**AVIS SUR LA PROTECTION DES CAPTAGES  
DE LA COMMUNE DE MATOUR  
(SAONE ET LOIRE)**

**Sources  
En Botte Grosse  
En Botte Petite  
En Botte Nouvelle**

**Jean – Claude MENOT**

**Octobre 2008**

**DOCUMENT 2A<sub>1</sub>**

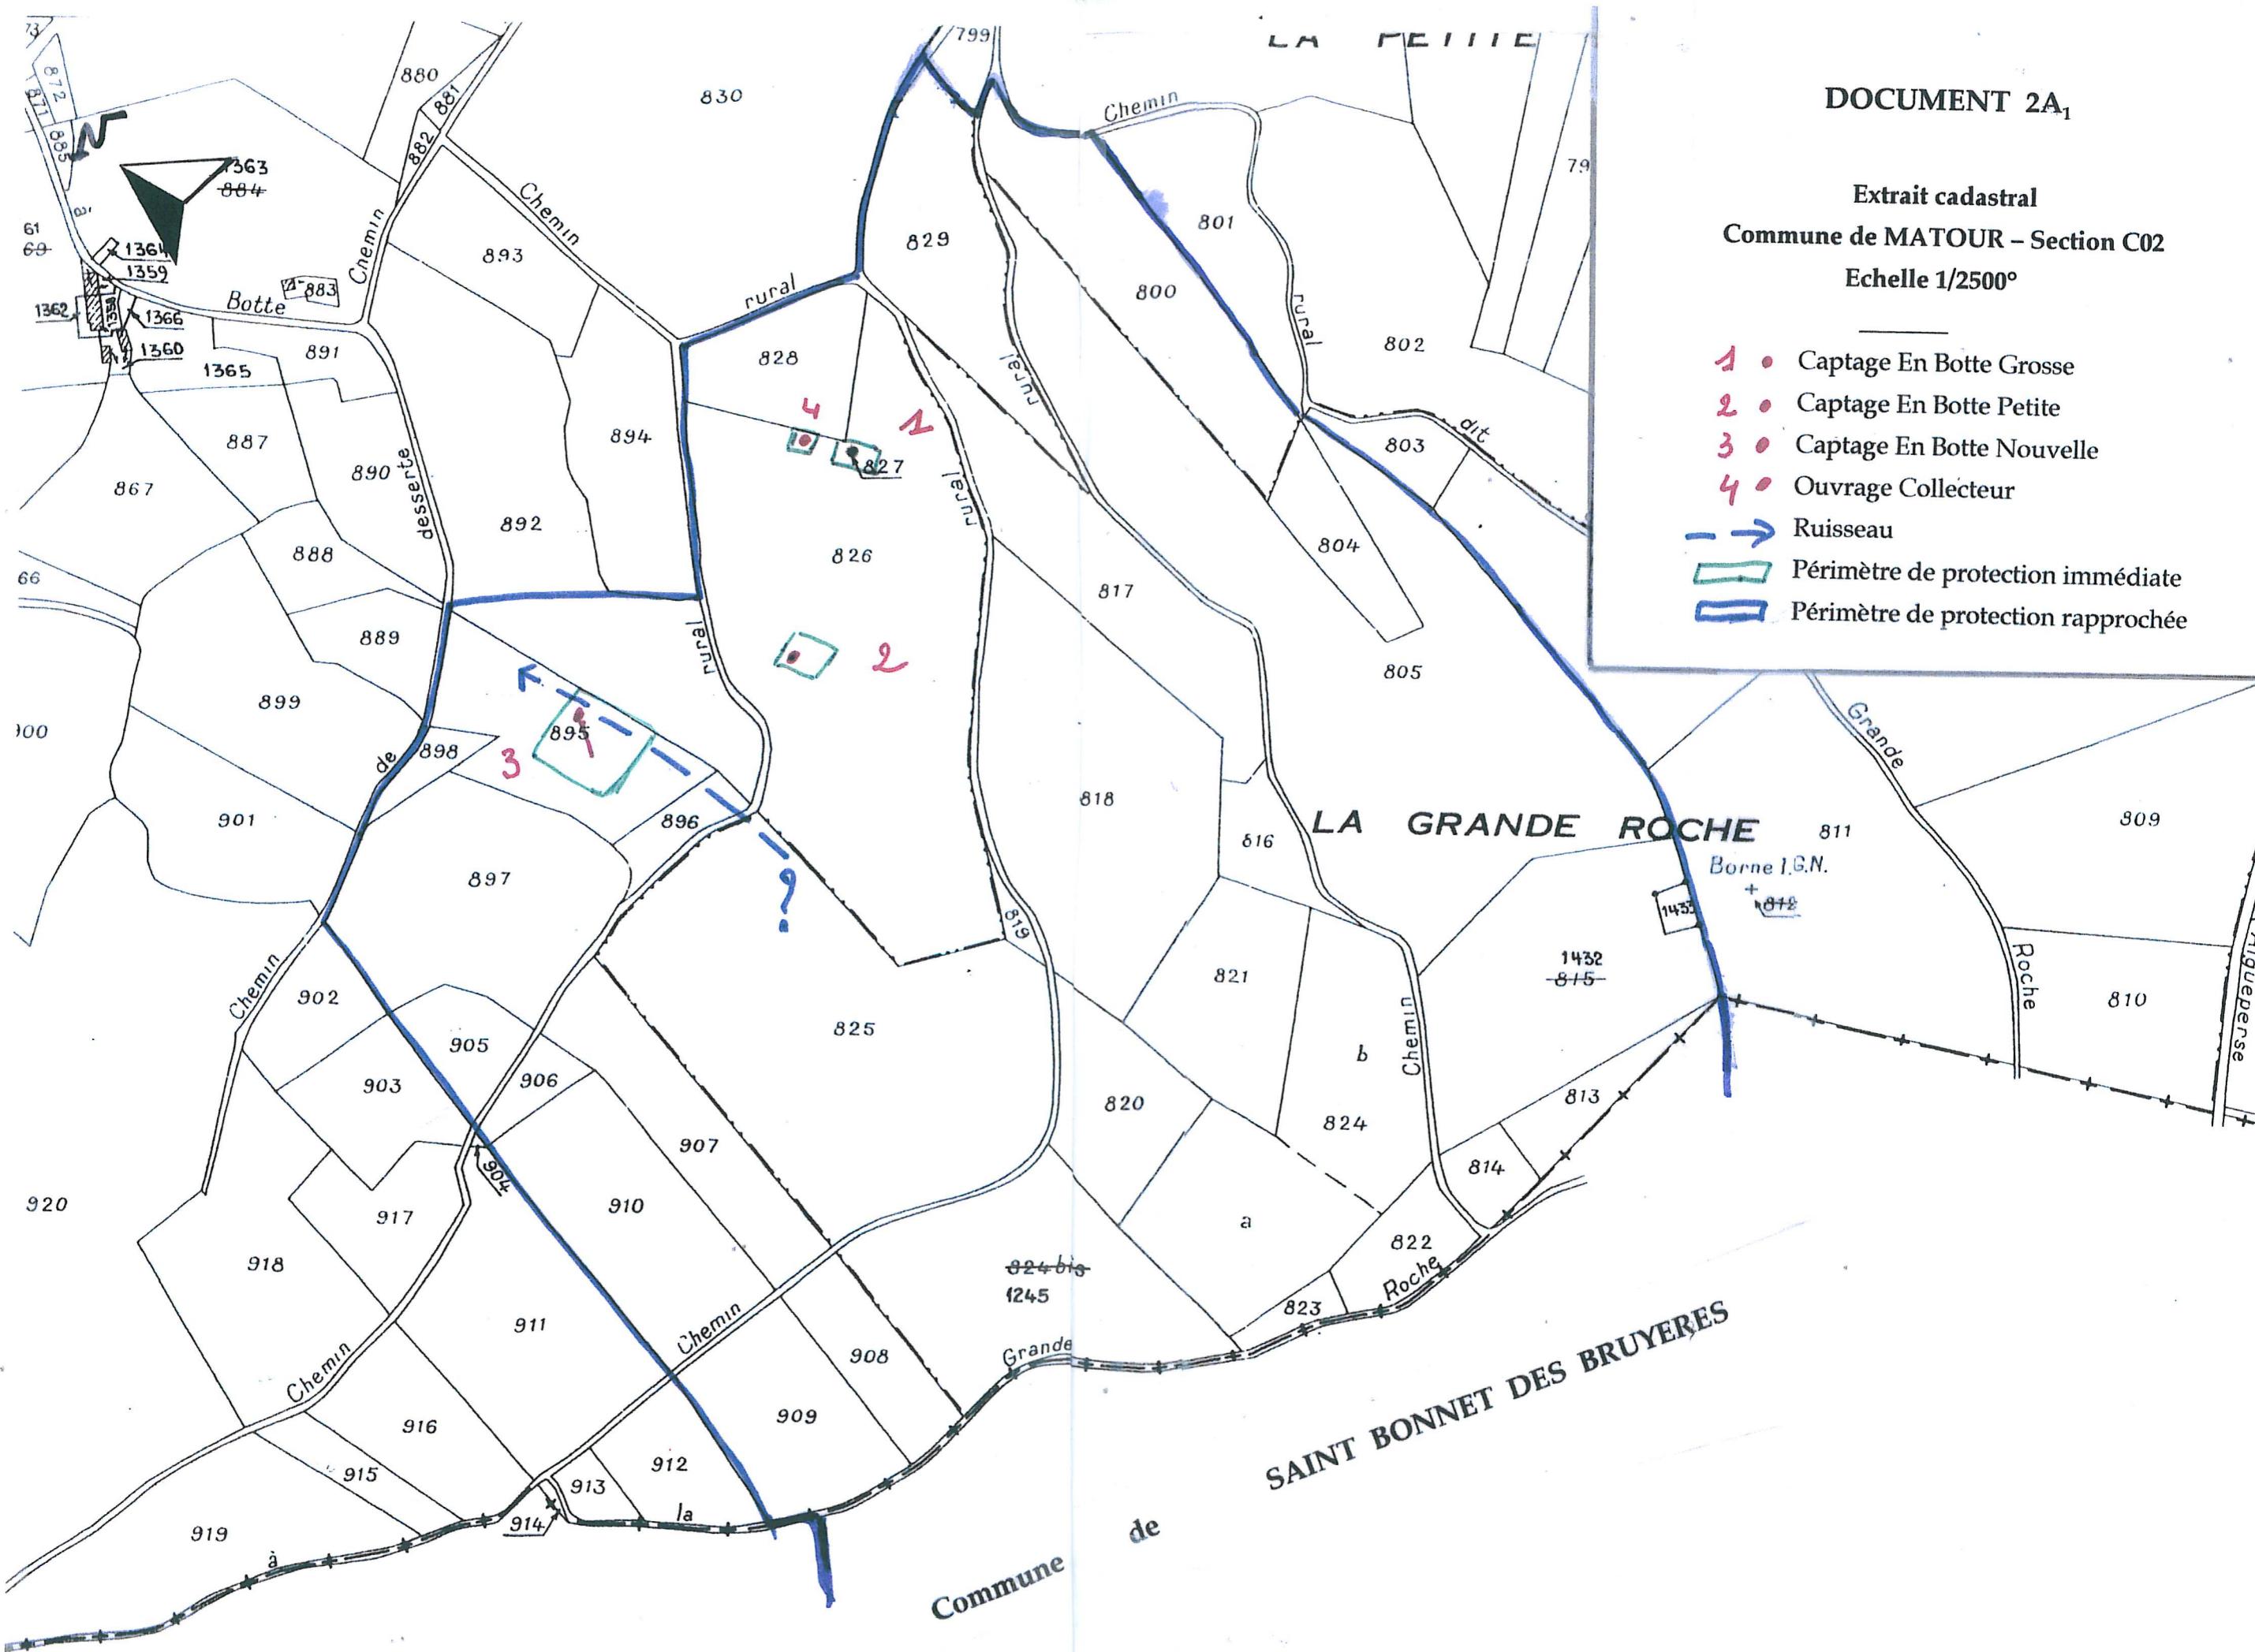
Les trois captages étant très proches les uns des autres, un seul périmètre commun est nécessaire. Il couvrira la totalité du bassin potentiel d'alimentation (*carte topographique au 1/10 000° - document 1B*).

*section C02 du cadastre (document 2A<sub>1</sub>) :*

N° 800 ; 804 ; 805 ; 1432 ; 1433 ; 813 ; 814 ; 816 à 824 ; 1245 ; 825 à 829 ; 892 (partie sud) ; 895 à 898 ; 905 à 910 .

DOCUMENT 2A<sub>2</sub>

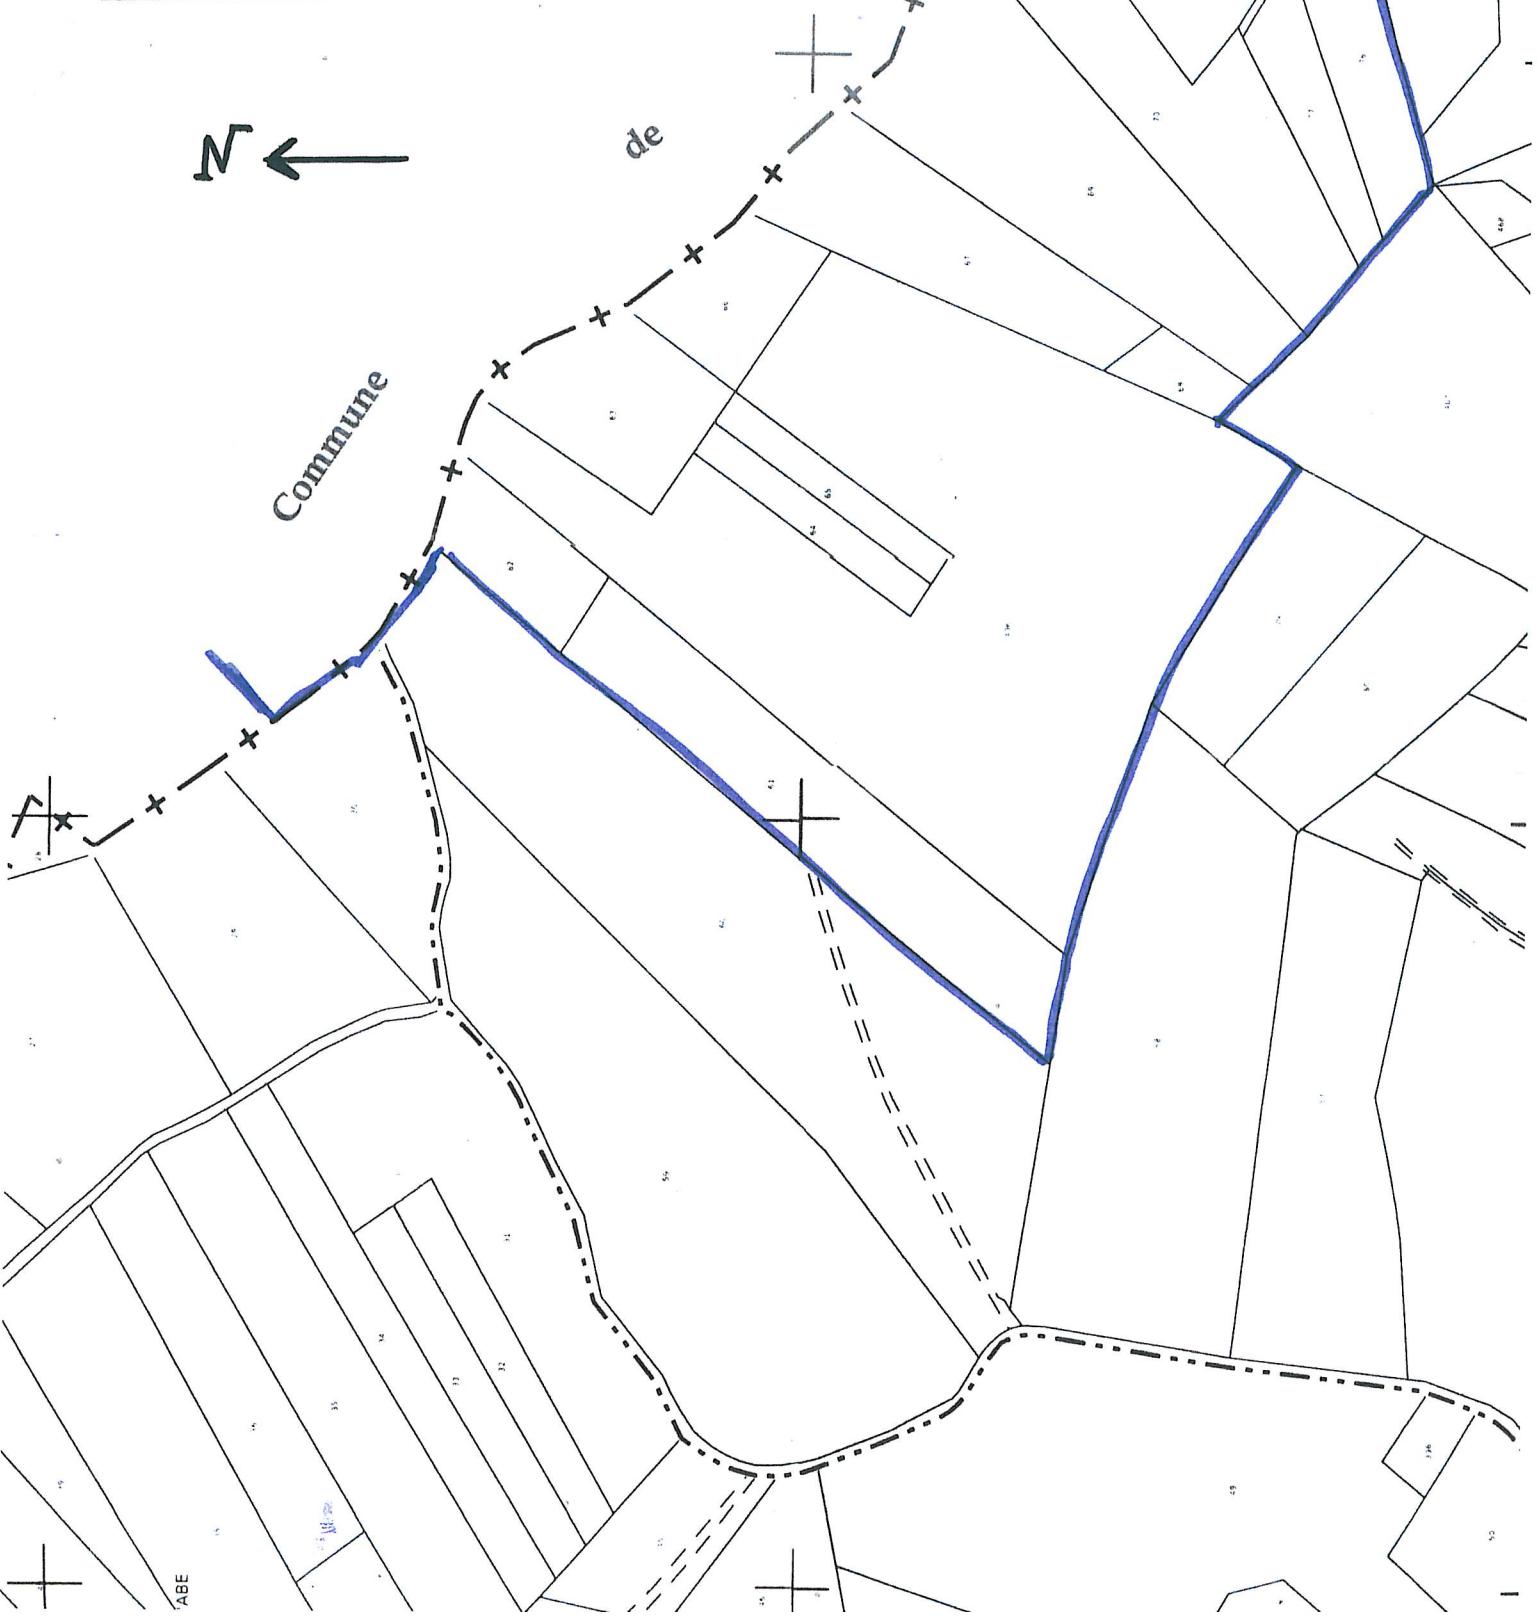
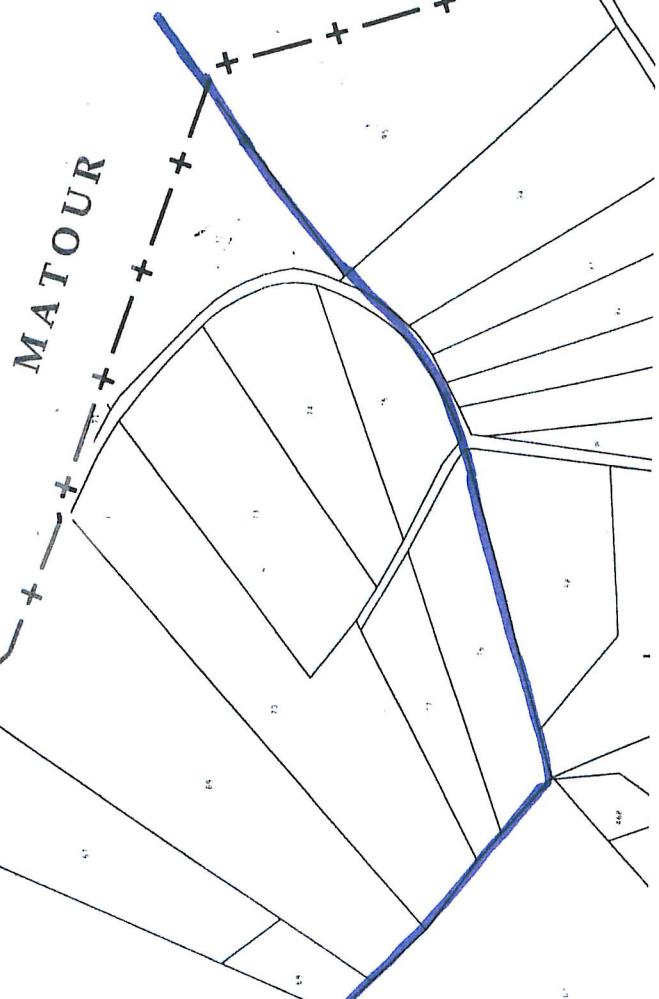
*section OA du cadastre (document 2A<sub>2</sub>) :*

N° 61 à 77 ; 406. (Nota : ces numéros de parcelle sont à vérifier car ils sont peu lisibles sur les extraits cadastraux fournis).

DOCUMENT 2B  
commune de MATOUR  
Extrait cadastral – Section 0C02

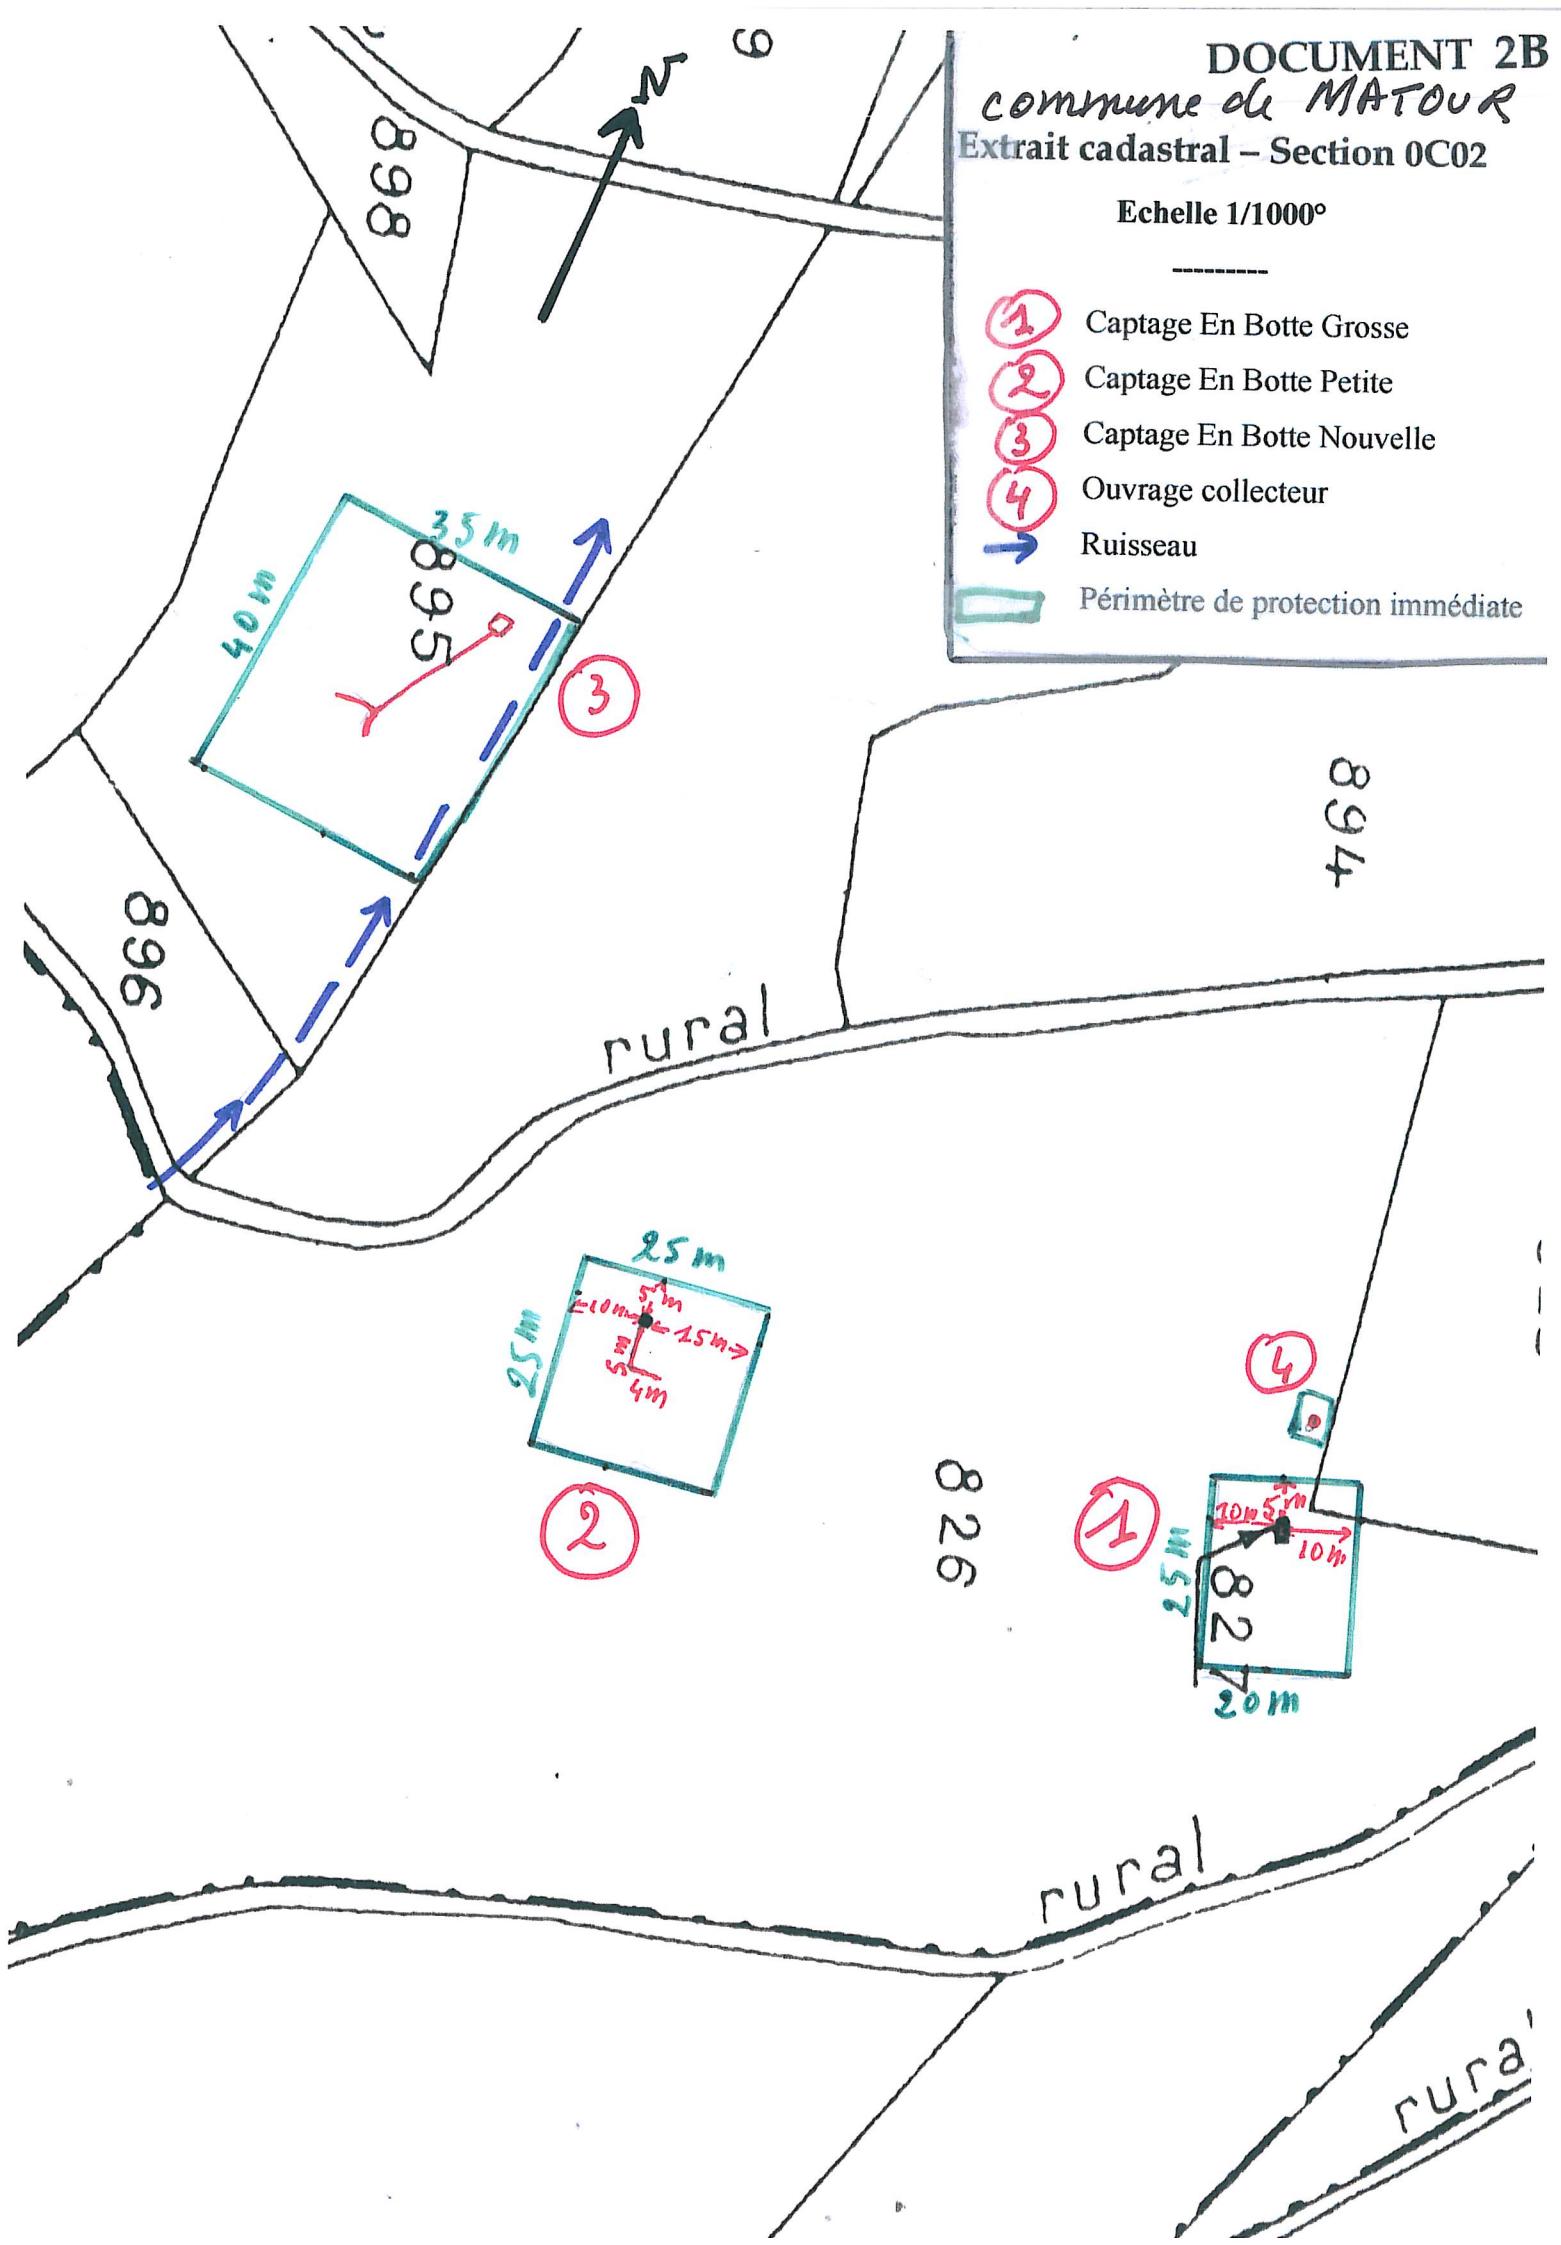
L'étude SAFEGE (page 19 et annexe 1) propose des périmètres de protection immédiate de grande superficie. Il me paraît peu réaliste de vouloir clore de telles surfaces, d'y couper tous les arbres et arbustes présents, puis de faucher régulièrement toutes les repousses. Je propose donc les périmètres suivants :

#### \* Captage En Botte Grosse (document 2B)

Le périmètre aura la forme d'un rectangle de 20 x 25m. Ses limites seront installées à 5 mètres en aval et 20 mètres en amont de la porte d'accès à l'ouvrage, et latéralement à 10 mètres de l'ouvrage.

#### \* Captage En Botte Petite (document 2B)

Le périmètre aura la forme d'un carré de 25 mètres de côté. Ses limites seront installées à 5 mètres en aval et 20 mètres en amont de l'ouvrage (donc à 15m en amont du drain transversal), latéralement à 10 mètres côté ouest (donc 10m du drain venant à l'ouvrage) et 15 mètres côté est (donc 10m de l'extrémité du drain transversal).

#### \* Collecteur des sources En Botte Grosse et En Botte Petite (document 2B)

L'ouvrage sera placé au centre d'un carré de 5 mètres de côté.

Nota : Un périmètre commun peut être envisagé pour le captage En botte Grosse et l'ouvrage collecteur. Pour cela, il suffira de réunir les deux périmètres définis ci dessus.

\* **Captage En Botte Nouvelle (document 2B)**

Le périmètre aura la forme d'un rectangle de 35 m x 40 m. Sa limite sud sera placée à 5 mètres en aval de l'ouvrage; Sa limite Est suivra la limite de parcelle. Dans ce périmètre, le lit du ruisseau temporaire sera étanchéifié.
